RESOLUCIÓN ARCOTEL-2017-**0809**

AGENCIA DE REGULACIÓN Y CONTROL DE LAS TELECOMUNICACIONES, ARCOTEL

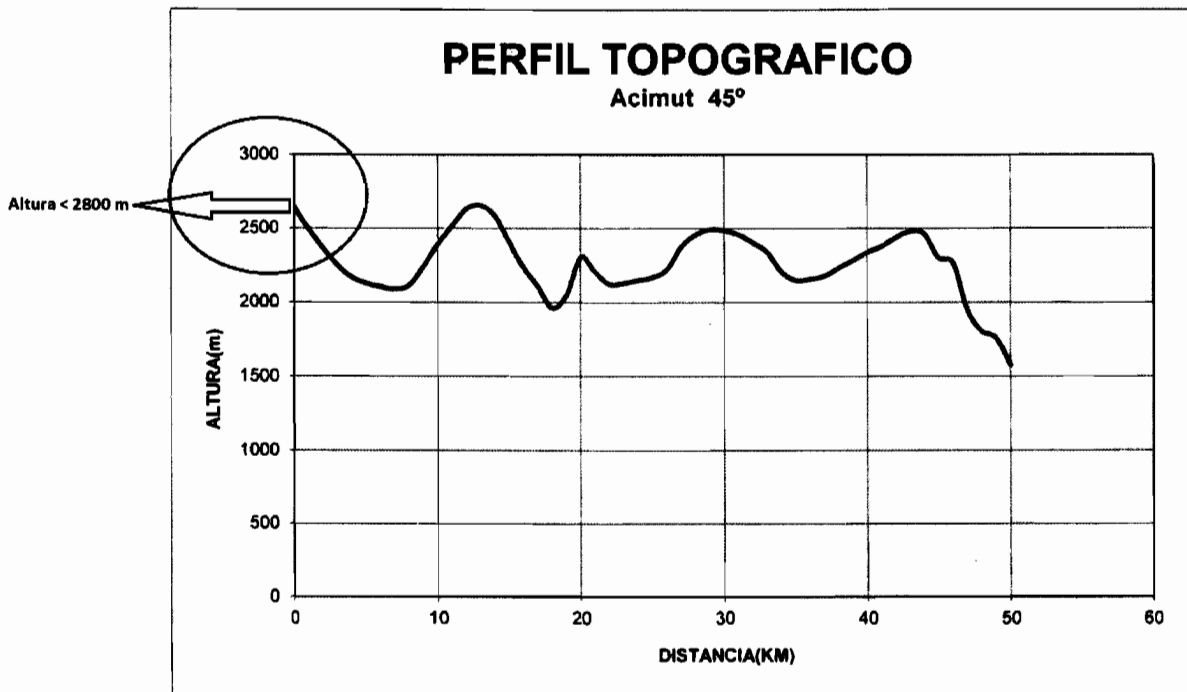
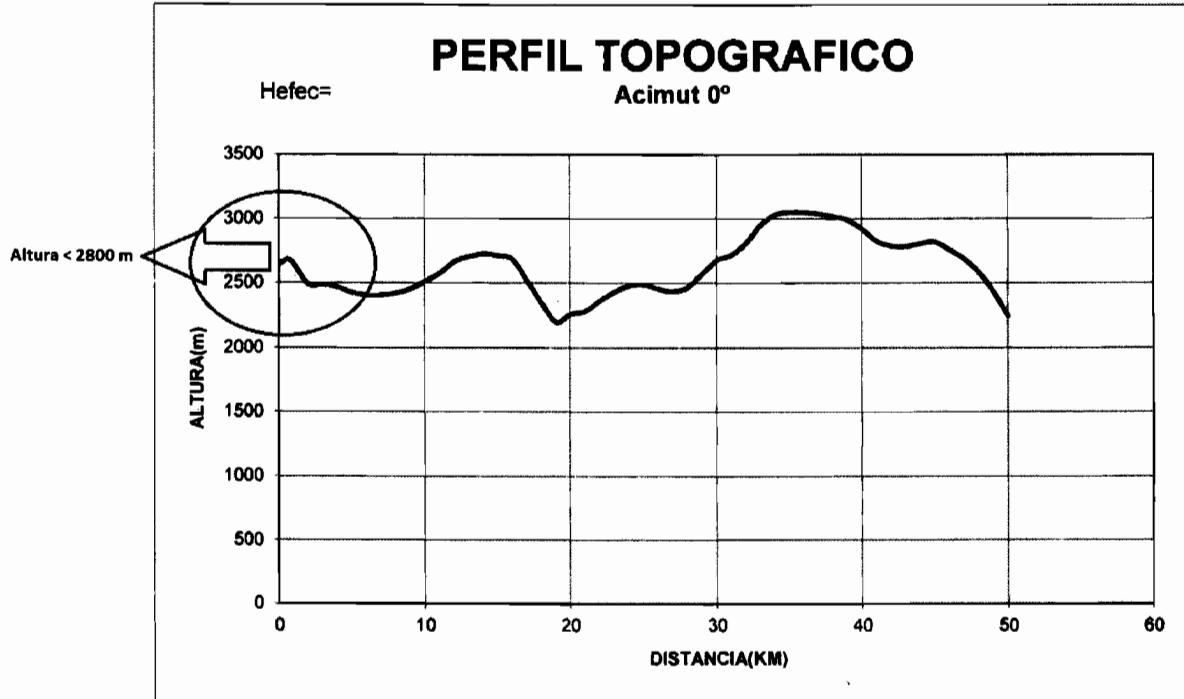
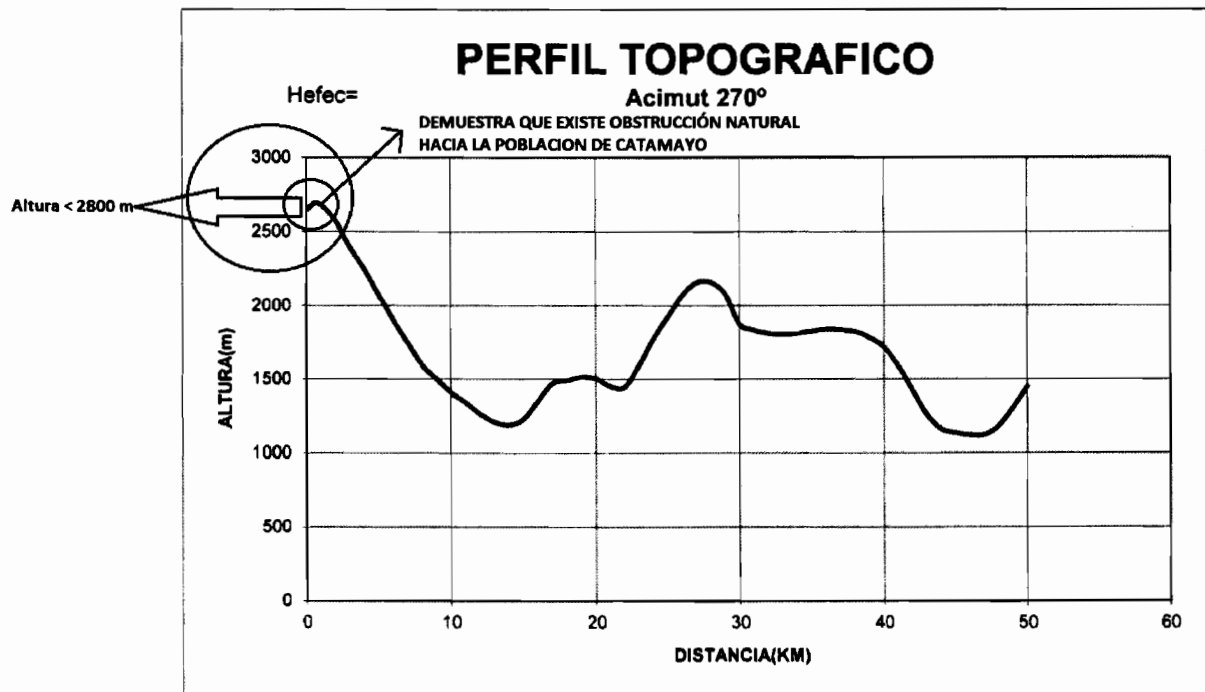
Es más que evidente el error en las coordenadas geográficas, y más evidente aún que en el azimut de 270°, al cual se encuentra la población de Catamayo, se observa perfectamente en el perfil topográfico la **obstrucción natural** que impediría que la señal llegue a esta población con niveles de intensidad de campo para cobertura principal, de conformidad con lo señalado en la Norma Técnica del Servicio de Radiodifusión Sonora en Frecuencia Modulada Analógica.

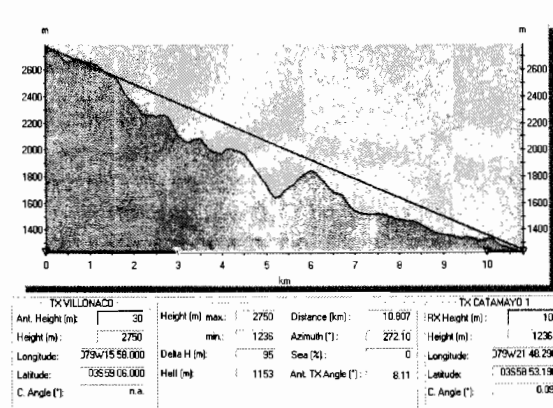
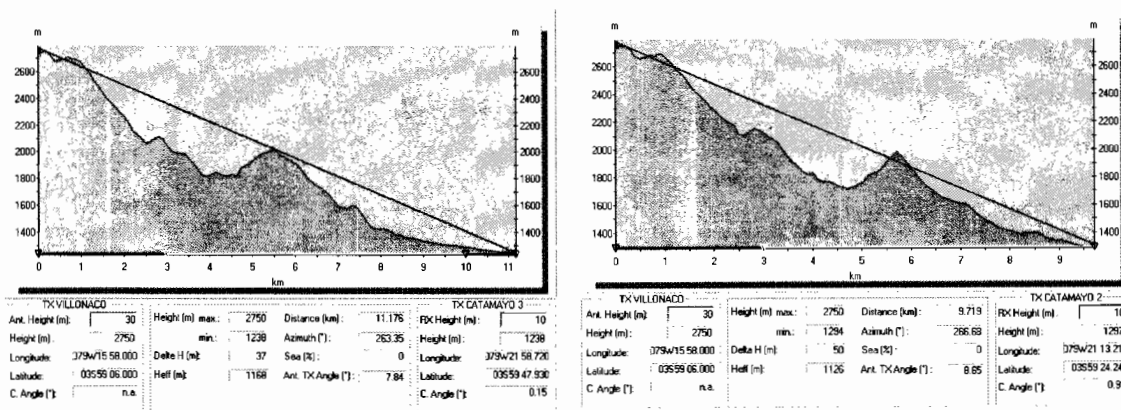
Incluso el perfil topográfico del enlace Estudio – Transmisor (Cerro Villonaco), foliación física, hoja, 56, demuestra nuevamente el error de las coordenadas:

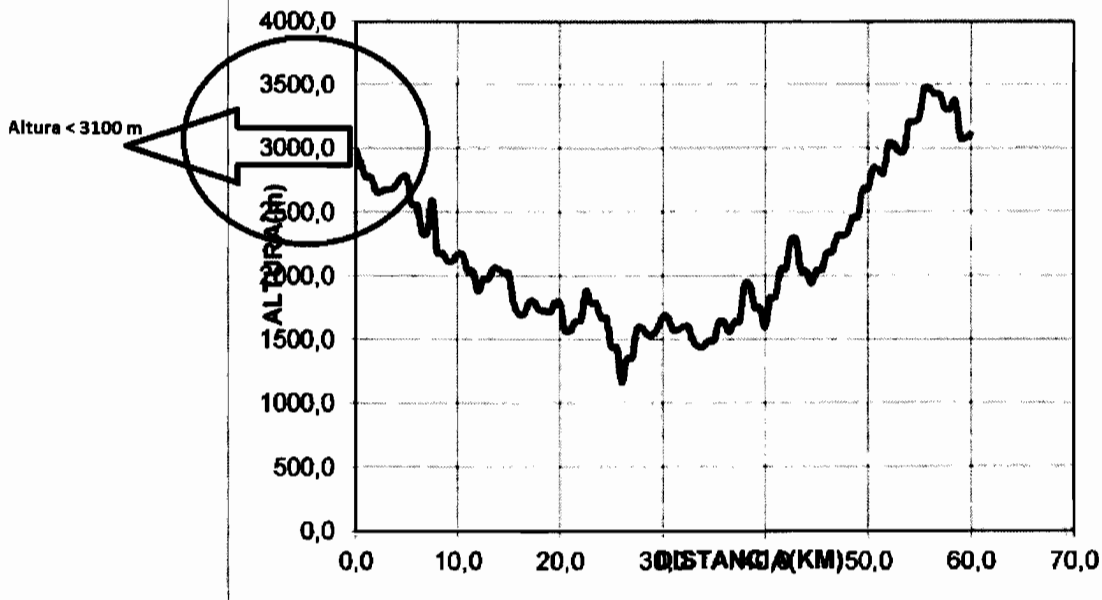
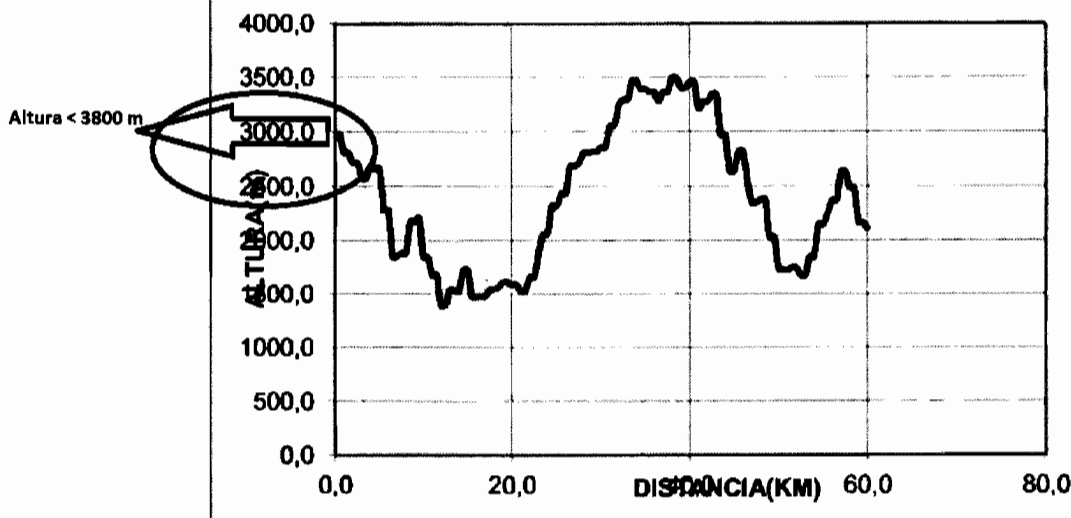
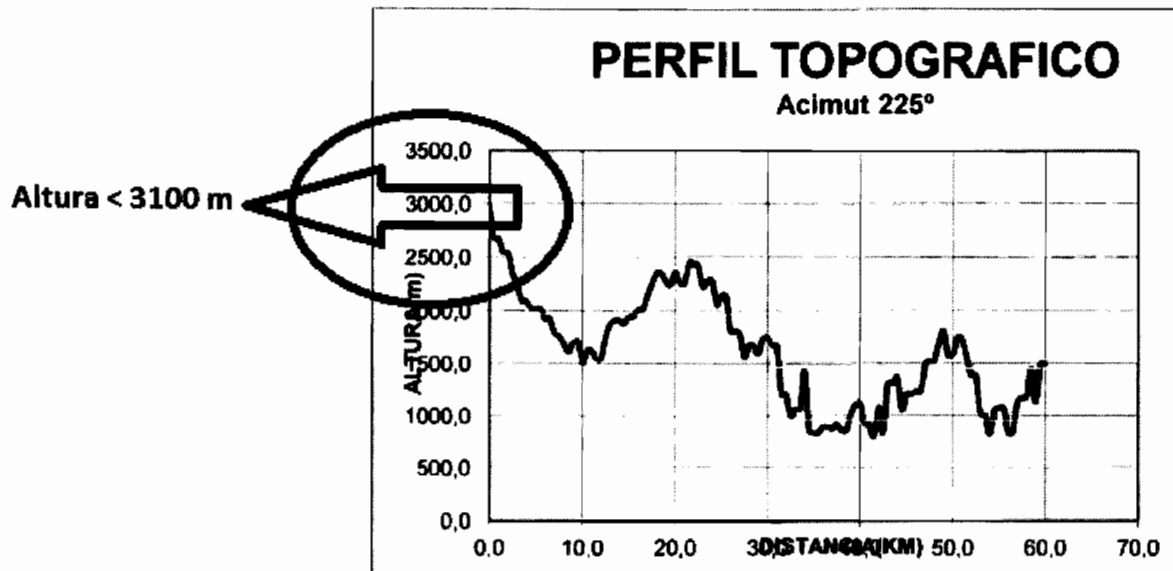
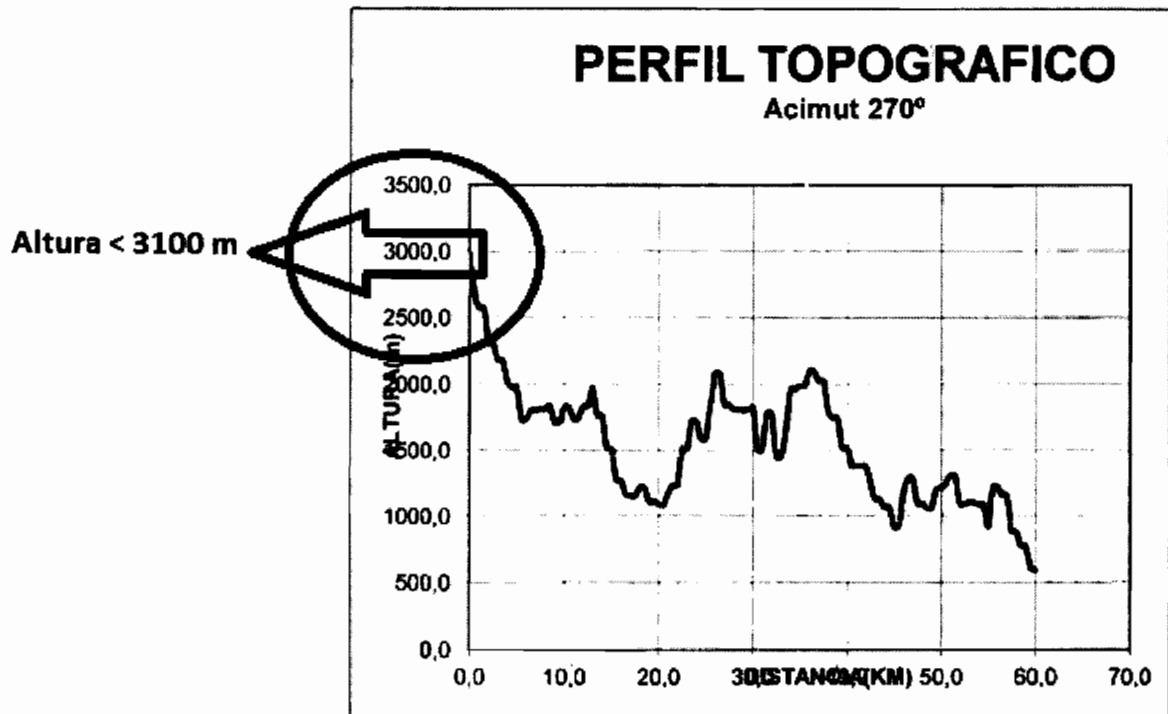
Es más que evidente el error en las coordenadas geográficas.

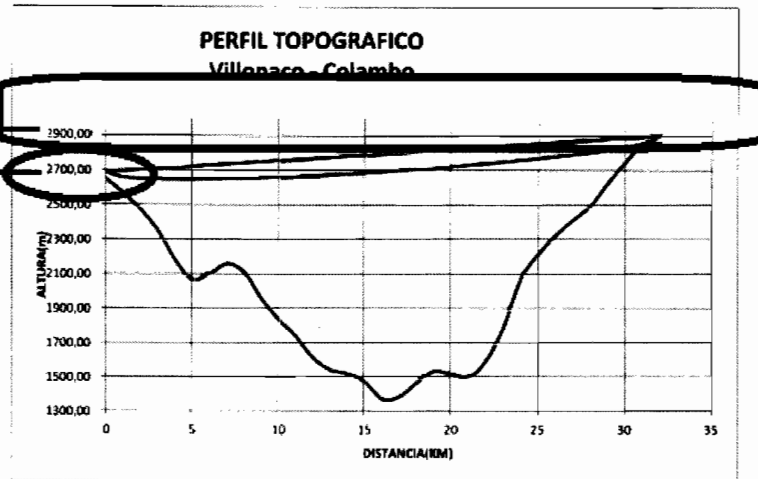
Incluso el perfil topográfico del enlace Cerro Villonaco – Cerro Colambo, foliación física, hoja, 56, demuestra nuevamente el error de las coordenadas:

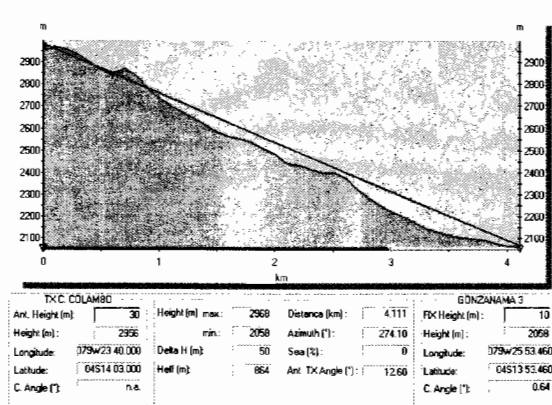
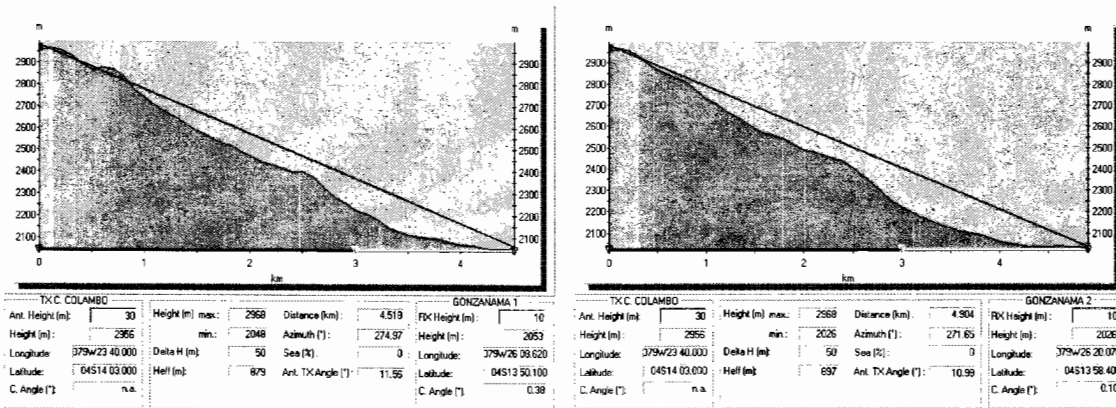
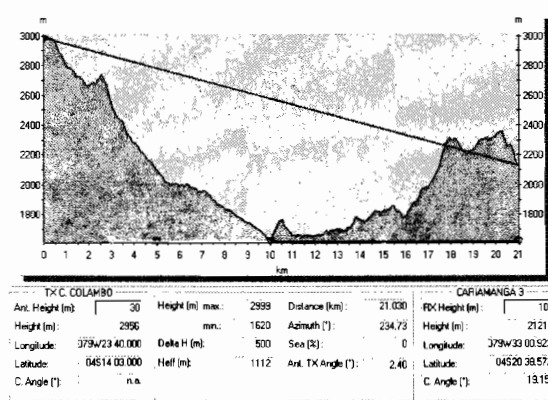
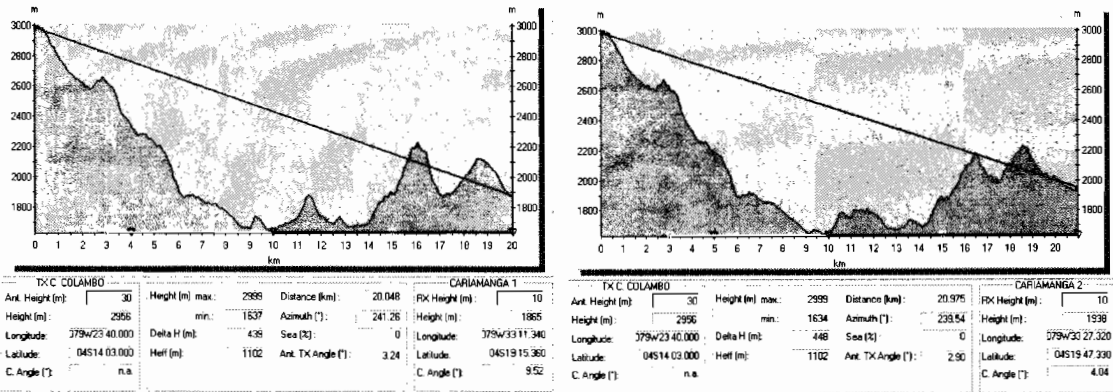
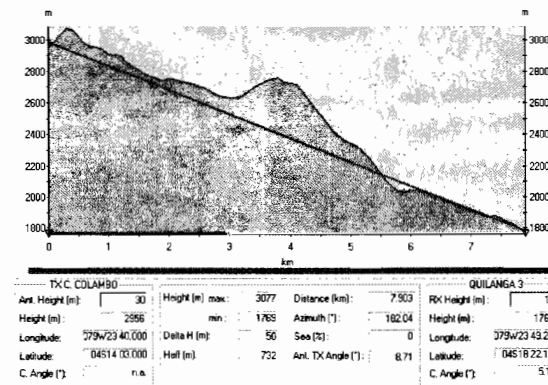
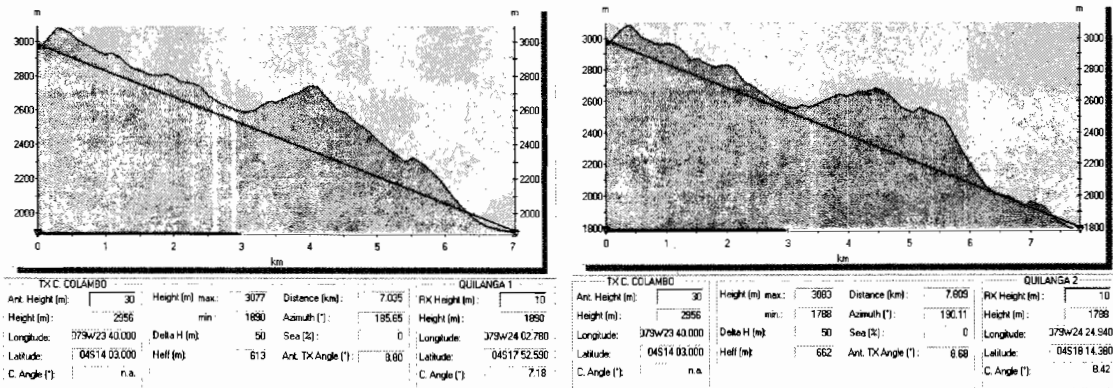
* Se observa que Quilanga es la población totalmente obstruida por la topografía del terreno

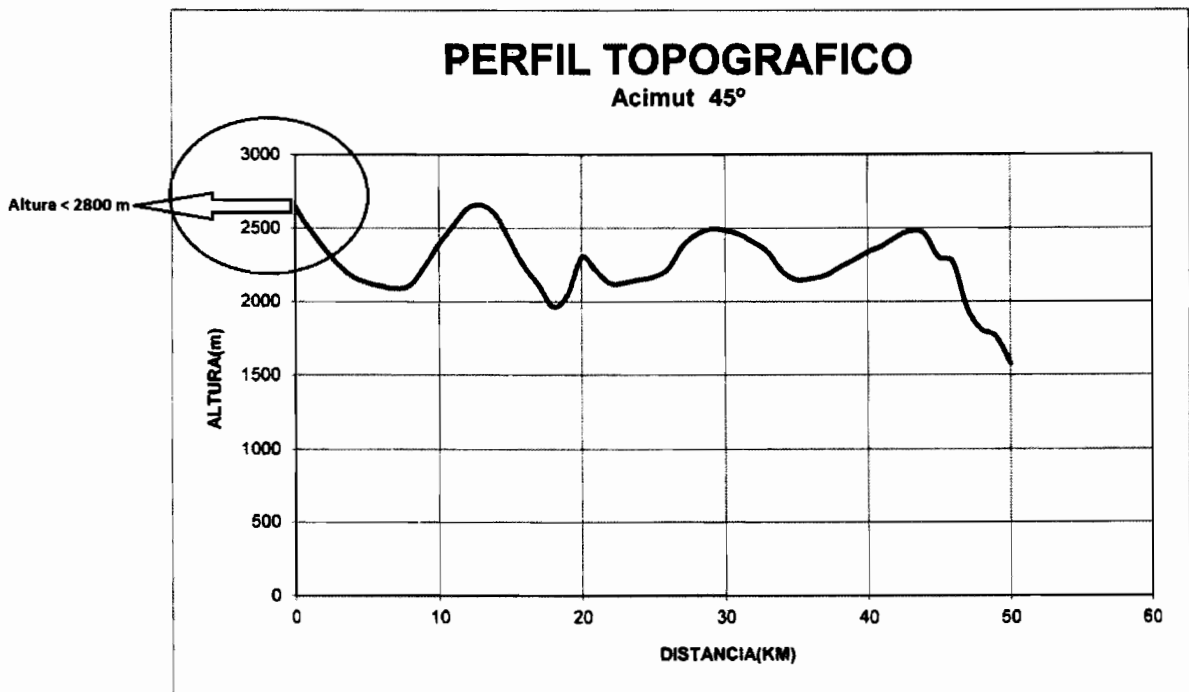
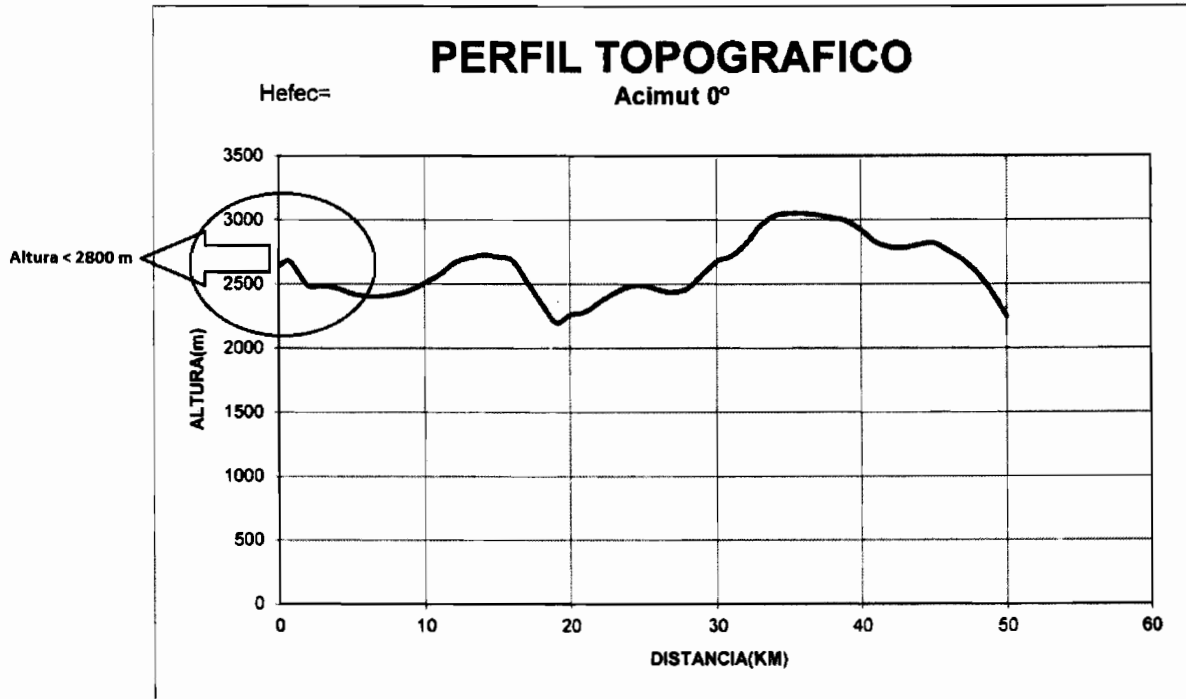
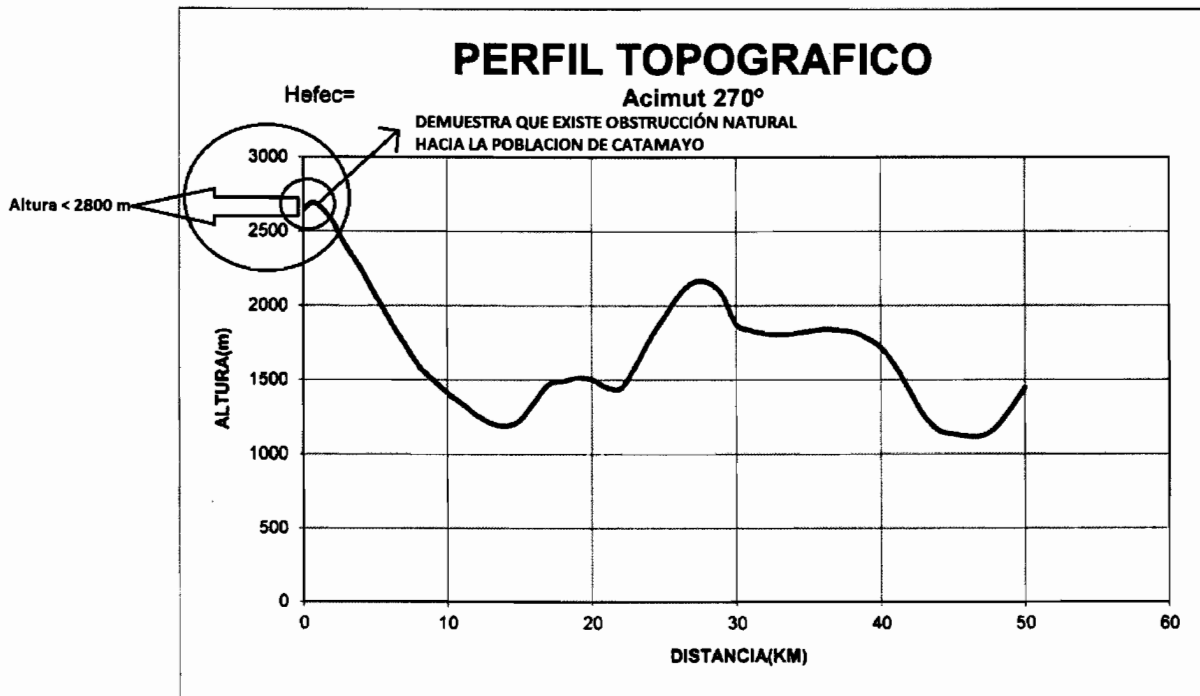
Es más que evidente el error en las coordenadas geográficas, y más evidente aún que en el azimut de 270°, al cual se encuentra la población de Catamayo, se observa perfectamente en el perfil topográfico la **obstrucción natural** que impediría que la señal llegue a esta población con niveles de intensidad de campo para cobertura principal, de conformidad con lo señalado en la Norma Técnica del Servicio de Radiodifusión Sonora en Frecuencia Modulada Analógica.
